TRAMWAJ NA MISTRZEJOWICE (KST IV)

RAPORT Z DRUGIEGO AUDYTU SPOŁECZNEGO
ANALIZA OK. 300 DRZEW MOŻLIWYCH DO ZACHOWANIA NA ODCINKU
OD SKRZYŻOWANIA MEISSNERA/JANA PAWŁA II DO RONDA MŁYŃSKIEGO

Kraków, 05.2023 r.
Inicjatywa Tramwaj na Mistrzejowice

Cz. 1. - Ulica Meissnera – odcinek od skrzyżowania z Mogiłską do ulicy Ugorek

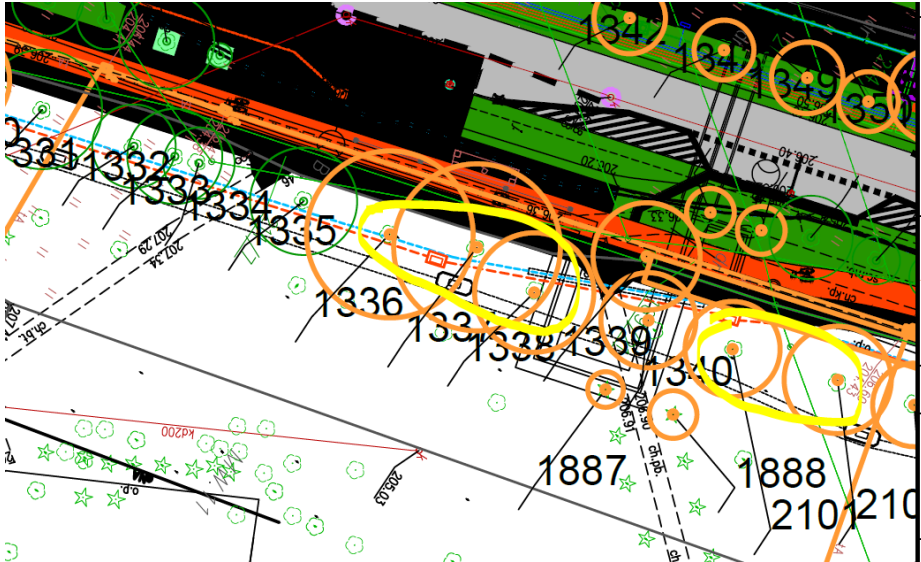
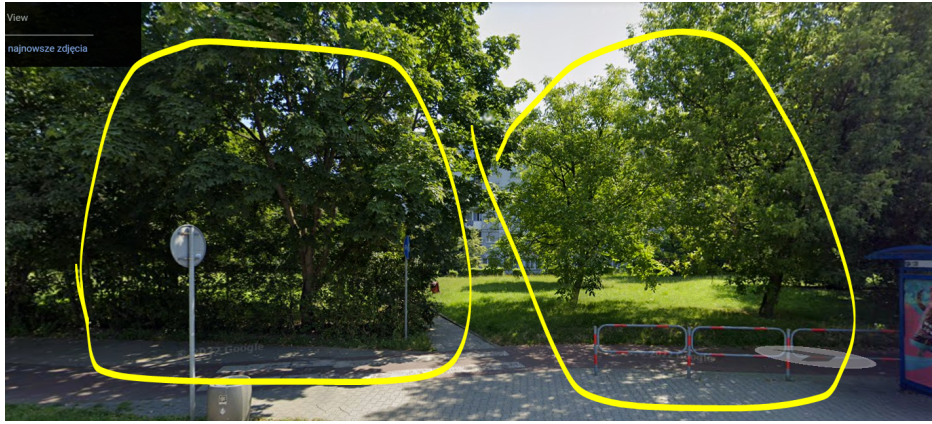
Nr drzewa z inwentaryzacji:	1949, 1955, 1956
Nazwa drzewa:	1949, 1956: Klon pospolity; 1955: Wierzba biała
Wielkość drzewa:	1949: Obwód drzewa: 103 cm; Wysokość drzewa: 11 m 1955: Obwód drzewa: 413 cm; Wysokość drzewa: 20 m 1956: Obwód drzewa: 162 cm; Wysokość drzewa: 17 m
Rodzaj kolizji:	<p>Nie ma kolizji z niczym - wycinka to wymysł projektanta zieleni</p>  
Sposób rozwiązania:	Odstąpienie od wycinki.

Nr drzewa z inwentaryzacji:	1251, 2114
Nazwa drzewa:	1251, 2114: Dąb czerwony
Wielkość drzewa:	1251: Obwód drzewa: 110 cm; Wysokość drzewa: 12 m 1936: Obwód drzewa: 111 cm; Wysokość drzewa: 10 m
Rodzaj kolizji:	<p>Kolizja z projektowaną instalacją teletechniczną:</p>  <p>Przedstawiony rysunek techniczny ukazuje plan instalacji teletechnicznej z zaznaczonymi drzewami 1251 i 2114. Linie instalacji (czerwone i pomarańczowe) przecinają się z obszarami, które zajmują drzewa, co jest zaznaczone przez ręcznie narysowane żółte i pomarańczowe koła. Liczby 2115 i 2114 są również widoczne na planie.</p>  <p>Fotografia przedstawia drzewo z żółtym narysowanym konturem, który odpowiada kształtowi zaznaczonemu na planie powyżej. Drzewo znajduje się w otoczeniu budynku, chodnika i ogrodzenia.</p>
Sposób rozwiązania:	Przesunięcie projektowanej instalacji teletechnicznej.

Nr drzewa z inwentaryzacji:	1213, 1214
Nazwa drzewa:	Lipa drobnolistna
Wielkość drzewa:	1213: Obwód drzewa: 125 cm; Wysokość drzewa: 12 m 1214: Obwód drzewa: 123 cm; Wysokość drzewa: 10 m
Rodzaj kolizji:	<p>Kolizja z projektowanym chodnikiem i instalacją elektroenergetyczną:</p>  
Sposób rozwiązania:	Przesunięcie projektowanej instalacji elektroenergetycznej oraz punktowe zawężenie chodnika i drogi rowerowej (do 2m) lub przesunięcie chodnika i drogi rowerowej bliżej jezdni – zwężenie zieleńca.

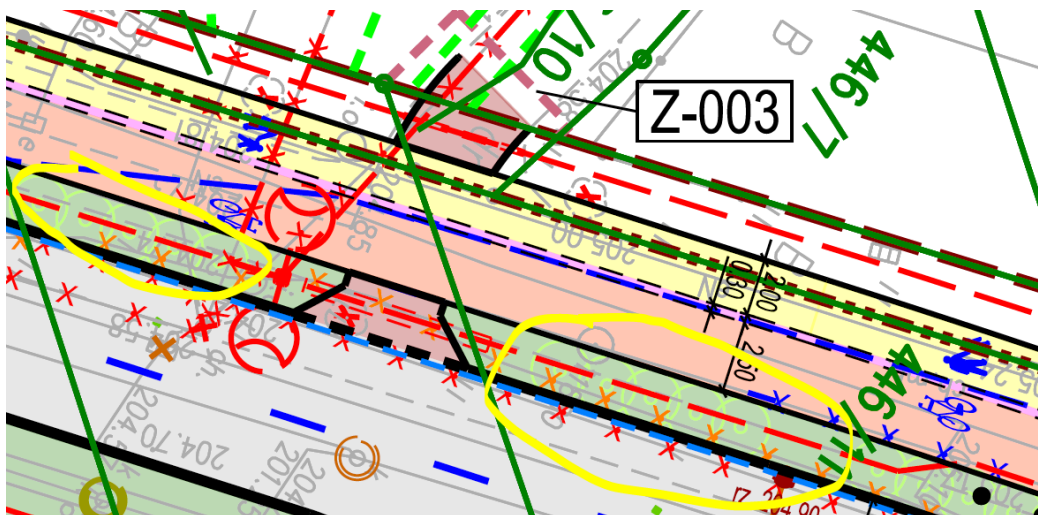
Nr drzewa z inwentaryzacji:	1294, 1295, 1299
Nazwa drzewa:	1294: Robinia akacjowa 1295: Klon zwyczajny 1299: Jesion wyniosły
Wielkość drzewa:	1294: Obwód drzewa: 79 cm; Wysokość drzewa: 15 m 1295: Obwód drzewa: 107 cm; Wysokość drzewa: 15 m 1299: Obwód drzewa: 100 cm; Wysokość drzewa: 12 m
Rodzaj kolizji:	<p>Kolizja z projektowaną instalacją teletechniczną:</p>  <p>The technical drawing shows a plan view of a street layout with various trees marked by green circles and numbers (e.g., 1289, 1292, 1294, 1295, 1296, 1297, 1298, 1299, 1300, 1301, 1302, 1303, 1304, 1305, 1306, 1307, 1308, 1309, 1310). A yellow circle highlights a specific area where a tree's canopy overlaps with a projected utility line. A text box in the drawing reads 'AutoCAD SHX Text 447/7'.</p>  <p>The photograph shows a row of trees along a street. A yellow outline is drawn around a specific tree, corresponding to the highlighted area in the technical drawing above, indicating the location of the conflict in the real world.</p>

Nr drzewa z inwentaryzacji:	1207
Nazwa drzewa:	Klon jawor
Wielkość drzewa:	Obwód drzewa: 87 cm; Wysokość drzewa: 10 m
Rodzaj kolizji:	<p data-bbox="467 331 699 365">Kolizja z chodnikiem:</p>  
Sposób rozwiązania:	Możliwość zwężenia chodnika i wykonania „okienka na drzewo”.

Nr drzewa z inwentaryzacji:	1336, 1337, 1338, 2101, 2102
Nazwa drzewa:	1336, 2101, 2102: Klon jawor 1337: Klon jesionolistny 1338: Orzech włoski
Wielkość drzewa:	1336: Obwód drzewa: 184 cm; Wysokość drzewa: 16 m 1337: Obwód drzewa: 114 cm; Wysokość drzewa: 14 m 1338: Obwód drzewa: 85 cm; Wysokość drzewa: 10 m 2101: Obwód drzewa: 136 cm; Wysokość drzewa: 12 m 2102: Obwód drzewa: 107 cm; Wysokość drzewa: 10 m
Rodzaj kolizji:	<p>Kolizja z projektowaną instalacją teletechniczną:</p>  <p>View najnowsze zdjęcia</p> 
Sposób rozwiązania:	Przesunięcie projektowanej instalacji teletechnicznej.

Sposób rozwiązania:	Przesunięcie projektowanej instalacji teletechnicznej.

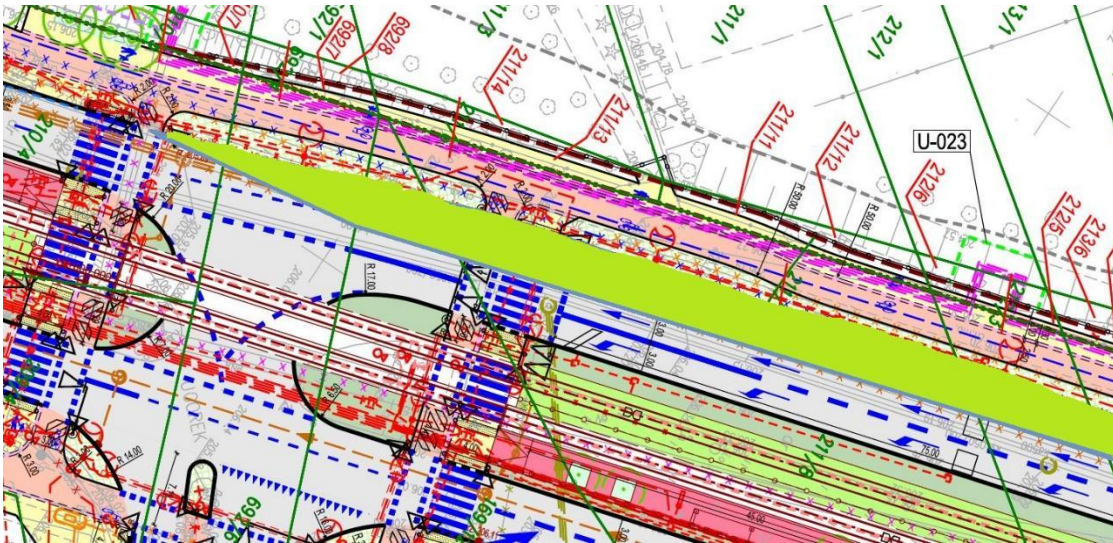
Na odcinku ulicy Meissnera, od skrzyżowania z ul. Śliczną do skrzyżowania z ul. Ugorek należy przyjąć przekrój ulicy zgodnie z aktualnym Poleceniem Zmiany nr 3 („Przyjąć przekrój poprzeczny ulicy zgodny z obecną stałą organizacją ruchu tj. 2x1 plus pasy postojowe.”), zamiast utrzymywać przekrój 2x2 (6,50m).

Na wielu odcinkach można przesunąć jezdnię wschodnią bliżej torowiska tramwajowego (ograniczając nieznacznie pas zieleni między jezdnią a torowiskiem) oraz skorygować przebieg drogi rowerowej i ciepłociągu (oraz innych instalacji) tak, aby jezdnie i chodnik/ DDR przebiegały w +/- istniejącym miejscu, a nie były projektowane w miejscu istniejących szpalerów drzew obok. Powinno to znacząco ograniczyć wycinki zieleni wzdłuż wschodniej strony ul. Meissnera, szczególnie w rejonie budynków Włodkowicza 1 i 2:

W przykładzie jw. pozwoli to ograniczyć wycinkę zieleni o ok. 25 egzemplarzy.

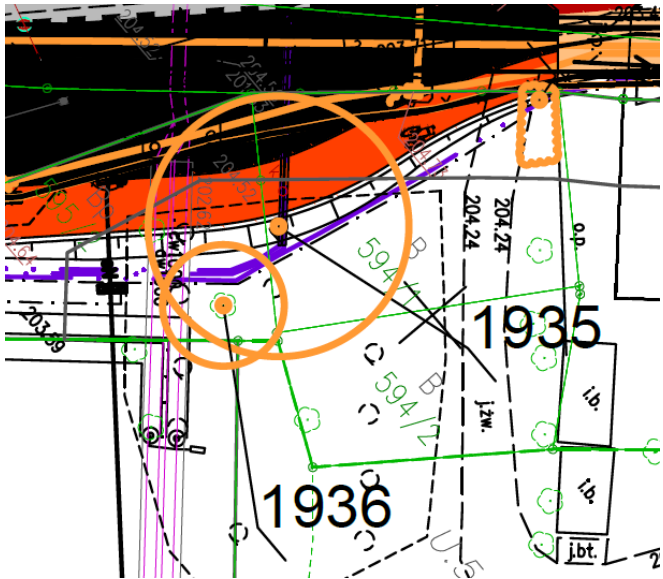
Dłaczego na skrzyżowaniu ul. Meissnera z ul. Ugorek na jezdni zachodniej planuje się budowę dedykowanego pasa do lewoskrętu, skoro na wcześniejszym odcinku w stronę północną mamy przekrój: pas ruchu + pas do parkowania? Wystarczyłoby organizacją ruchu zmienić układ pasów na: pas do skrętu w lewo + pas do jazdy na wprost bez zbędnego przebudowywania jezdni zachodniej ul. Meissnera:

Dzięki temu można by zachować ok. 20 egzemplarzy drzew (w tym szpaler drzew pod kościołem), przy zachowaniu dedykowanego pasa do skrętu w lewo.

Projektowane pasy ruchu na jezdniach ul. Meissnera, Ślicznej, Łąkowej, Ugorek powinny być ponadto projektowane zgodnie z wymaganiami „Rozporządzenia Ministra Transportu i Gospodarki Morskiej z dnia 2 marca 1999 r. w sprawie warunków technicznych, jakim powinny odpowiadać drogi publiczne i ich usytuowanie” (Dz.U. 1999 nr 43 poz. 430 z późn. zm.) – tzn. pasy ruchu na drodze klasy Z o szerokości 3,00m i skrajny prawy pas o szerokości 3,25m jako dostosowany do ruchu autobusów KMK i ew. pojazdów ciężarowych.

Na ul. Ślicznej, Łąkowej i Ugorek nie ma i nie będzie ruchu ciężkich pojazdów, po co zaprojektowano niezgodne z aktualnym rozporządzeniem oraz dokumentacją przetargową pasy ruchu o szer. 3,5 m?

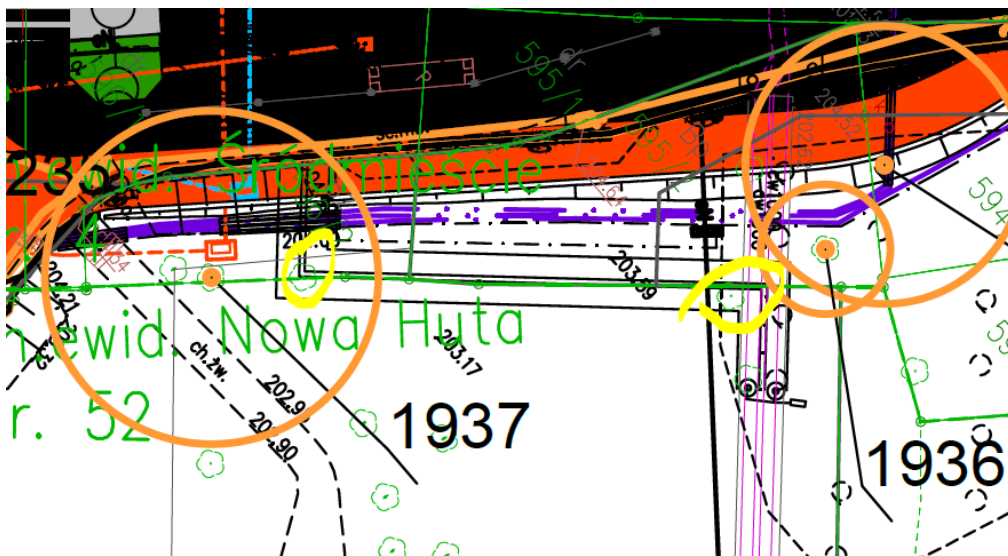
Nr drzewa z inwentaryzacji:	1935 i 1936
Nazwa drzewa:	Klon jesionolistny
Wielkość drzewa:	1935: Obwód drzewa: 308 cm; Wysokość drzewa: 10 m 1936: Obwód drzewa: 127 cm; Wysokość drzewa: 10 m
Rodzaj kolizji:	<p>Kolizja z projektowaną instalacją elektroenergetyczną i drogą rowerową:</p>  <p>The technical drawing shows a plan view of a street intersection. It features various colored lines representing utility lines (green, purple, orange) and a bicycle lane (blue). Two trees are highlighted with orange circles and labeled '1935' and '1936'. The drawing also shows building footprints and other street markings.</p>  <p>The photograph shows a real-world view of a tree. Two yellow circles are drawn around the tree's canopy and trunk, indicating the specific areas of conflict with the planned infrastructure shown in the technical drawing above.</p>
Sposób rozwiązania:	Przesunięcie projektowanej instalacji elektroenergetycznej oraz zawężenie drogi rowerowej do 2,5 m.

Drzewo na skwerze Pilota Pirxa - przetrwało remont ulicy Mogiłskiej, ale czy przetrwa inwestycję w formule PPP nadzorowaną przez ZDMK...?

Nr drzewa z inwentaryzacji:	1937
Nazwa drzewa:	Klon pospolity
Wielkość drzewa:	Obwód drzewa: 248 cm Wysokość drzewa: 11 m
Rodzaj kolizji:	Kolizja z projektowaną instalacją teletechniczną:  
Sposób rozwiązania:	Przesunięcie projektowanej instalacji teletechnicznej.

Nr drzewa z inwentaryzacji:	1899 (zły opis na planie wycinek – pomyłka z 1898)
Nazwa drzewa:	Jesion wyniosły
Wielkość drzewa:	Obwód drzewa: 107 cm Wysokość drzewa: 14 m
Rodzaj kolizji:	<p><u>Nie ma kolizji z niczym. Wycinka to wymysł projektanta zieleni!</u></p>  
Sposób rozwiązania:	Odstąpienie od wycinki.

Dodatkowe uwagi ogólne - pozostałe aspekty techniczne i związane z zielenią dla rejonu nr (2):

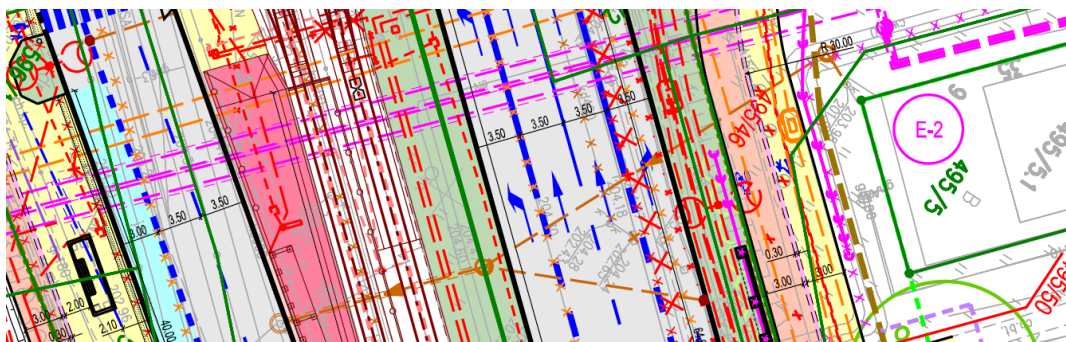
Projekt wycinek zieleni jest przygotowany w sposób nieczytelny i niedokładny. Numery drzew do wycinek nie są dobrze oznaczone na planie sytuacyjnym. Odniesienia do opisów potrafią być poprzysuwane a numeracja nie po kolei.

Niewiadomą pozostaje kwestia wycinka pod ciepłociąg po stronie południowej. Te drzewa znajdują się na trasie ciepłociągu, a nie ma ich w wykazie drzew do usunięcia. Ewidentny błąd projektanta lub zmieniono przebieg ciepłociągu czego nie pokazano na aktualnych projektach.

Dlaczego pomiędzy jezdnią północną al. Jana Pawła II, a drogą rowerową i chodnikiem zaprojektowano pas zieleni o szerokości co najmniej 3 m? Przysuwając ekran akustyczny bliżej jezdni (jak jest to obecnie) można ograniczyć wycinki drzew i terenów zielonych przy budynkach mieszkalnych.

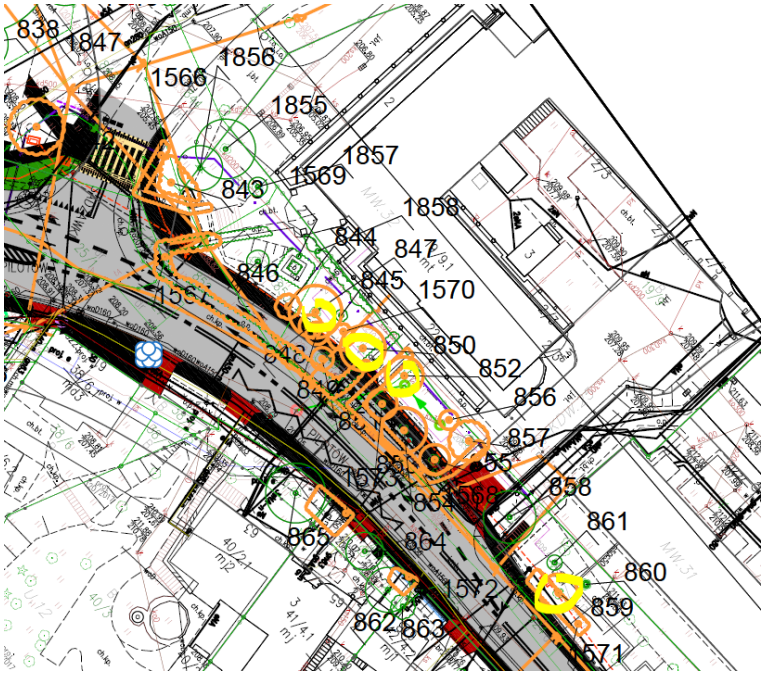
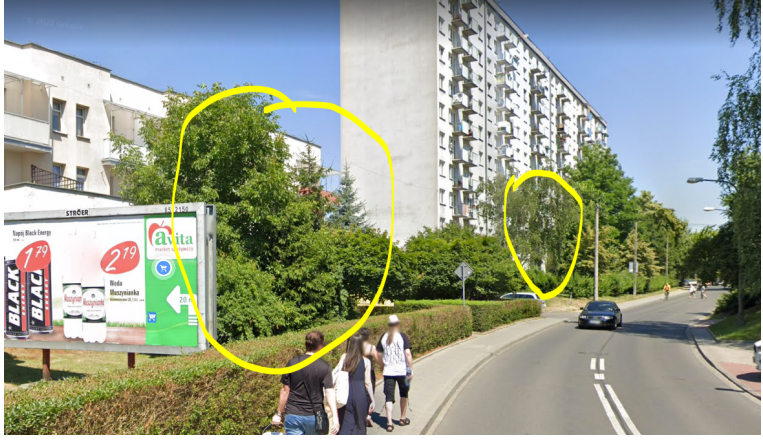
Nr drzewa z inwentaryzacji:	2103, 2104, 2105, 2106, 2018
Nazwa drzewa:	2103, 2106: Klon jawor, 2104: Orzech włoski, 2105, 2108: Wierzba Żałobna
Wielkość drzewa:	2103: Obwód drzewa: 107 cm; Wysokość drzewa: 10 m 2104: Obwód drzewa: 158 cm; Wysokość drzewa: 10 m 2105: Obwód drzewa: 191 cm; Wysokość drzewa: 16 m 2106: Obwód drzewa: 83 cm; Wysokość drzewa: 10 m 2108: Obwód drzewa: 190 cm; Wysokość drzewa: 16 m
Rodzaj kolizji:	<p><u>Nie ma kolizji z niczym. Wycinka to wymysł projektanta zieleni!</u></p> 
Sposób rozwiązania:	Odstąpienie od wycinki.

Nr drzewa z inwentaryzacji:	1375, 1376, 1377
Nazwa drzewa:	1375, 1377: Topola czarna 1376: Śliwa
Wielkość drzewa:	1375: Obwód drzewa: 318 cm; Wysokość drzewa: 18 m 1376: Obwód drzewa: 136 cm; Wysokość drzewa: 10 m 1377: Obwód drzewa: 324 cm; Wysokość drzewa: 18 m
Rodzaj kolizji:	<p>Kolizja z projektowaną instalacją teletechniczną i chodnikiem:</p>  
Sposób rozwiązania:	Przesunięcie projektowanej instalacji teletechnicznej oraz korekta przebiegu chodnika i drogi rowerowej. Przyniesienie drogi rowerowej i chodnika bliżej jezdni.

Nr drzewa z inwentaryzacji:	1128, 1135, 1127, 1130
Nazwa drzewa:	1127, 1128: Topola czarna, 1130, 1135: Kasztanowiec zwyczajny,
Wielkość drzewa:	1127: Obwód drzewa: 144 cm; Wysokość drzewa: 12 m 1128: Obwód drzewa: 203 cm; Wysokość drzewa: 18 m 1130: Obwód drzewa: 89 cm; Wysokość drzewa: 10 m 1135: Obwód drzewa: 77 cm; Wysokość drzewa: 7 m
Rodzaj kolizji:	<p>Dla dwóch drzew kolizja z projektowaną instalacją elektroenergetyczną, dla dwóch drzew nie ma kolizji z niczym.</p>  
Sposób rozwiązania:	Przesunięcie projektowanej instalacji elektroenergetycznej oraz odstąpienie od wycinek.

Nr drzewa z inwentaryzacji:	2077
Nazwa drzewa:	Klon srebrzysty
Wielkość drzewa:	Obwód drzewa: [nieznany] cm; Wysokość drzewa: 15 m
Rodzaj kolizji:	<p>Kolizja z projektowaną instalacją teletechniczną:</p>  <p>Przedstawiony rysunek techniczny przedstawia plan instalacji teletechnicznej. W centralnej części rysunku znajduje się żółte koło, które oznacza lokalizację drzewa. Linie pomarańczowe i zielone wskazują na trasy projektowanych linii kablowych i rur. Liczne oznaczenia i symbole techniczne są rozmieszczone wokół planu, w tym liczby 1872, 1874 i 1873.</p>  <p>Fotografia przedstawia drzewo w naturalnym otoczeniu miejskim. Drzewo jest zielone i ma znaczną wysokość. W tle widać budynki mieszkalne, w tym jeden z napisem 'KAWA WAT'. Na pierwszym planie widoczny jest chodnik, znak drogowy i czerwony van zaparkowany przy drodze.</p>
Sposób rozwiązania:	Przesunięcie projektowanej instalacji teletechnicznej.

Nr drzewa z inwentaryzacji:	976, 978, 979, 980, 981, 1859
Nazwa drzewa:	976, 978, 979, 980, 981: Topola czarna, 1859: Kasztanowiec zwyczajny
Wielkość drzewa:	976: Obwód drzewa: 260 cm; Wysokość drzewa: 22 m 978: Obwód drzewa: 228 cm; Wysokość drzewa: 22 m 979: Obwód drzewa: 248 cm; Wysokość drzewa: 21 m 980: Obwód drzewa: 277 cm; Wysokość drzewa: 22 m 981: Obwód drzewa: 320 cm; Wysokość drzewa: 22 m 1859: Obwód drzewa: 144 cm; Wysokość drzewa: 7 m
Rodzaj kolizji:	<p>Kolizja z projektowaną instalacją teletechniczną oraz elektroenergetyczną:</p> 
Sposób rozwiązania:	Przesunięcie projektowanej instalacji teletechnicznej oraz elektroenergetycznej.

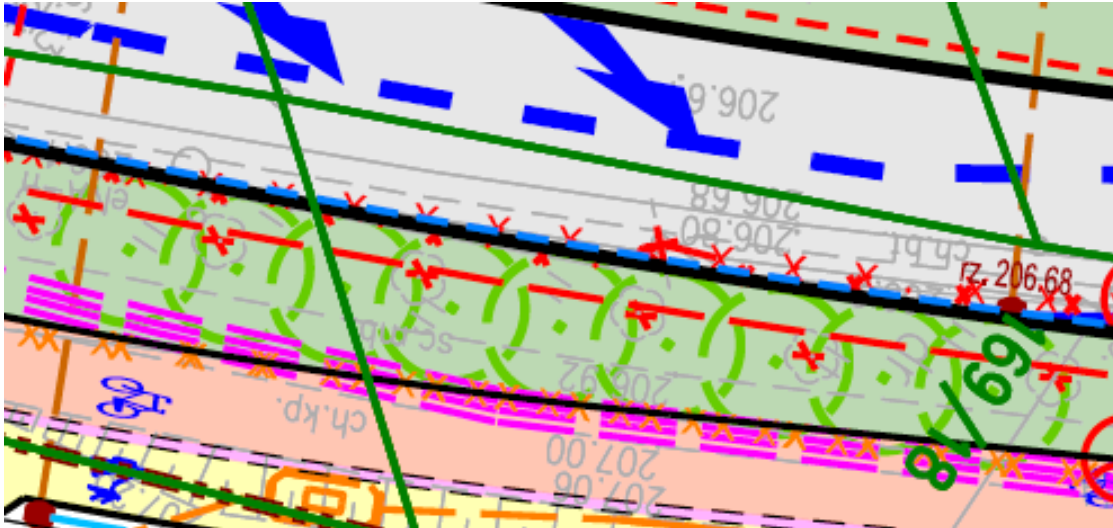
Nr drzewa z inwentaryzacji:	836, 841
Nazwa drzewa:	836: Klon jesionolistny, 841: Brzoza brodawkowata
Wielkość drzewa:	836: Obwód drzewa: 466 cm; Wysokość drzewa: 12 m 841: Obwód drzewa: 113 cm; Wysokość drzewa: 12 m
Rodzaj kolizji:	<p>Kolizja z projektowaną instalacją teletechniczną:</p>  
Sposób rozwiązania:	Przesunięcie projektowanej instalacji teletechnicznej.

Nr drzewa z inwentaryzacji:	847, 850, 852, 859
Nazwa drzewa:	847: Orzech włoski, 850: Świerk pospolity, 852: Świerk kłujący, 859: Lipa drobnolistna
Wielkość drzewa:	847: Obwód drzewa: 80 cm; Wysokość drzewa: 8 m 850: Obwód drzewa: 54 cm; Wysokość drzewa: 8 m 852: Obwód drzewa: 85 cm; Wysokość drzewa: 9 m 859: Obwód drzewa: 53 cm; Wysokość drzewa: 6 m
Rodzaj kolizji:	<p>Kolizja z projektowaną instalacją teletechniczną i elektroenergetyczną:</p>  
Sposób rozwiązania:	Przesunięcie projektowanej instalacji teletechnicznej i elektroenergetycznej.

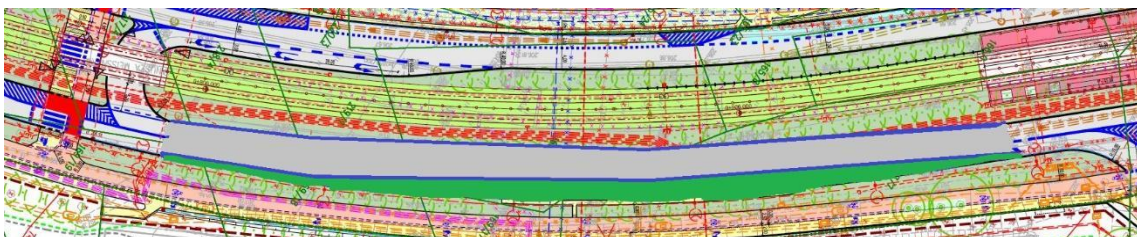
Co ciekawe, w projekcie Wykonawca chce robić nasadzenia zastępcze nad instalacją elektroenergetyczną? Może jednak dla mieszkańców lepiej byłoby, gdyby zostawić ISTNIEJĄCE drzewa i zagęścić je nowymi?

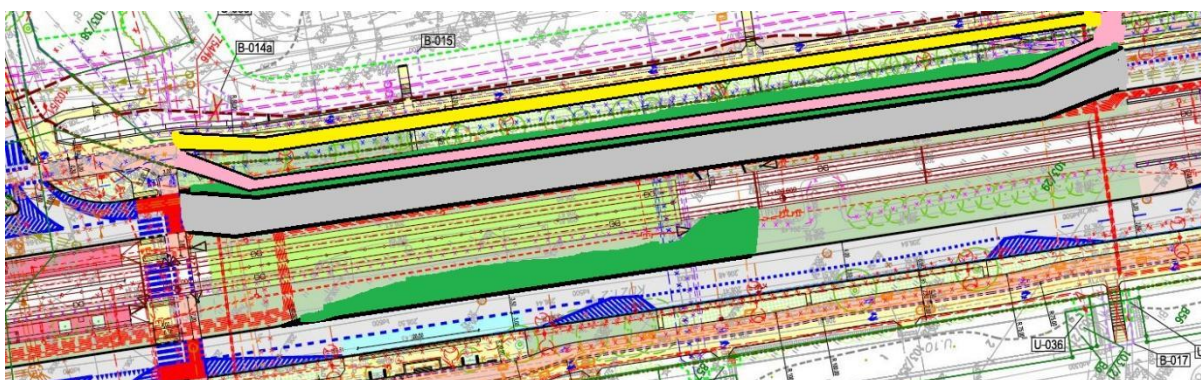
Spora część wycinki zieleni i przesunięcie chodników oraz dróg rowerowych po stronie wschodniej ul. Meissnera wynikają z założenia projektanta drogowego, że na siłę należy utrzymać odległość torowiska tramwajowego od jezdni ul. Meissnera, tzn. około 5-6 metrów.

Gdyby skorygować to założenie i przyjąć, że na odcinku od nawrotki między skrzyżowaniem z ul. Ugorek i ul. Chałupnika do skrzyżowania z ul. Chałupnika jezdnia może zostać przysunięta do mniej więcej istniejącego śladu to możliwe byłoby znaczne ograniczenie ingerencji w wschodnią część ulicy, a co za tym idzie ograniczenie wycinek. W obecnym projekcie przesuujemy chodnik dokładnie w miejsce istniejących drzew(!).

Pozwoli to ograniczyć wycinkę zieleni o ok. 36 egzemplarzy w pasie między jezdnią a chodnikiem i drogą rowerową oraz ok. 70 egzemplarzy drzew.

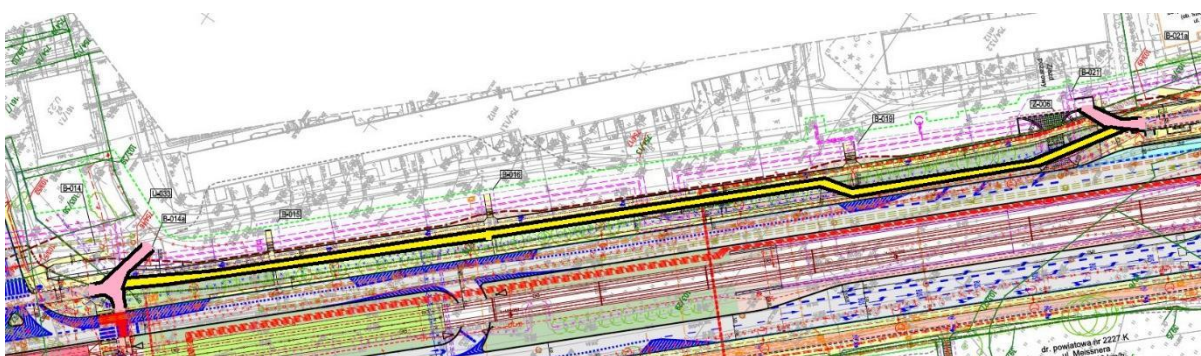
Do przeanalizowania pozostaje lokalizacja nawrotki między skrzyżowaniem ul. Chałupnika, a Rondem Młyńskim, która jest zdublowaniem relacji, którą można wykonać z wykorzystaniem Ronda Młyńskiego (przepustowość ronda w projekcie została znacząco poprawiona z uwagi na jego rozbudowę z 2 do 3-4 pasów ruchu na rondzie).

Usunięcie jednej tylko nawrotki poprawi przepustowość linii tramwajowej oraz bezpieczeństwo (przy wyjeździe z poziomu -1 motorniczy będzie miał utrudnione pole widzenia na zawracające pojazdy), a także pozwoli przysunąć zachodnią jezdnię ul. Meissnera bliżej krawędzi torowiska tramwajowego co umożliwi wygospodarowanie miejsca na ciepłociąg bliżej jezdni oraz przesunięcie dróg rowerowych i chodników.

Zmiana docelowo przyczyni się do znaczącego ograniczenia wycinek zieleni przy budynkach ul. Meissnera nr 4 i 6 oraz wygospodaruje dodatkowe miejsce na nowe nasadzenia między torowiskiem a jezdnią wschodnią.

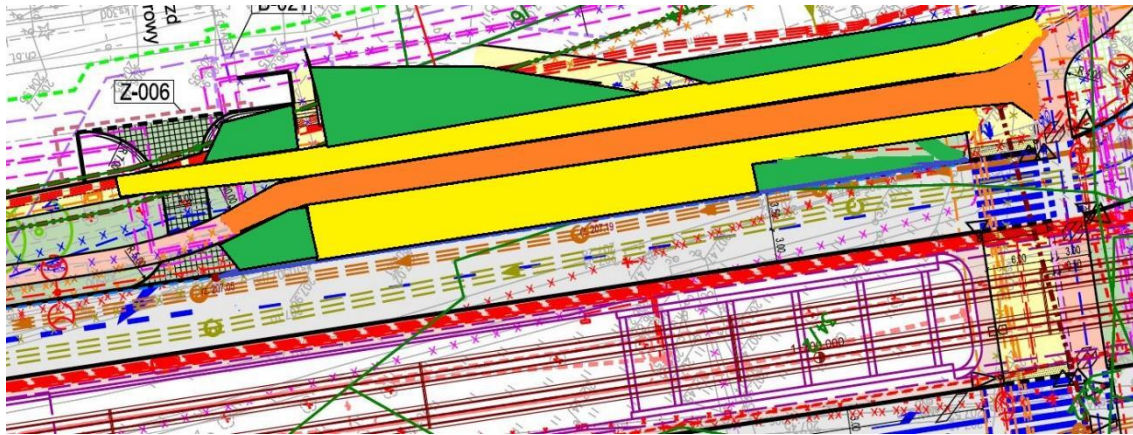
Pozwoli to ograniczyć wycinkę zieleni o ok. 35 egzemplarzy przy założeniu przesunięcia ciepłociągu między istniejące szpalery drzew pod istniejący ciąg pieszo-rowerowy (zamieniony w propozycji na chodnik).

Alternatywnie, w przypadku braku możliwości zmiany przebiegu ciepłociągu proponujemy analizę korekty przebiegu drogi rowerowej i jej poprowadzenia drogą wewnętrzną pod blokami nr 4 i 6 - z odpowiednim zjazdem i wjazdem na drogę rowerową. Dzięki temu będzie można skorygować przebieg chodnika i zachować istniejący szpaler drzew przy samych blokach – na drzewa uda się uzyskać 2m szerokości z drogi rowerowej. Podobne rozwiązanie wprowadzono z sukcesem wzdłuż Uniwersytetu Rolniczego przy al. 29 Listopada.

Proponowana zmiana pozwoliłaby zachować ok. 30 egzemplarzy.

Projekt nadal jest w wielu miejscach niezgodny z Poleceniem Zmiany nr 3. Zgodnie z PZ nr 3: „Przyjąć przekrój poprzeczny ulicy zgodny z obecną stałą organizacją ruchu tj. 2x1 plus pasy postojowe.” - dlaczego przy Rondzie Młyńskim zaprojektowano zatokę autobusową na południowym wylocie z ronda? Gdyby zatokę autobusową zastąpić przystankiem na prawym pasie ruchu możliwe byłoby przesunięcie projektowanego chodnika i drogi rowerowej, a co za tym idzie ciepłociągu bliżej jezdni co pozwoli na ograniczenie wycinek w rejonie między budynkiem Szkoły Muzycznej, a blokiem Meissnera nr 4. Jezdnia i tak jest zwężana na dalszym odcinku do jednego pasa, a sam przystanek nie znajduje się tuż za rondem tylko kilkanaście metrów dalej. Obecne rozwiązanie wymagające od kierującego autobusem wyjechania z zatoki i dodatkowej zmiany aż dwóch pasów ruchu jest niebezpieczne i spowoduje dodatkowe straty czasu jazdy dla autobusów.

Pozwoli to ograniczyć wycinkę zieleni o ok. 15 egzemplarzy.
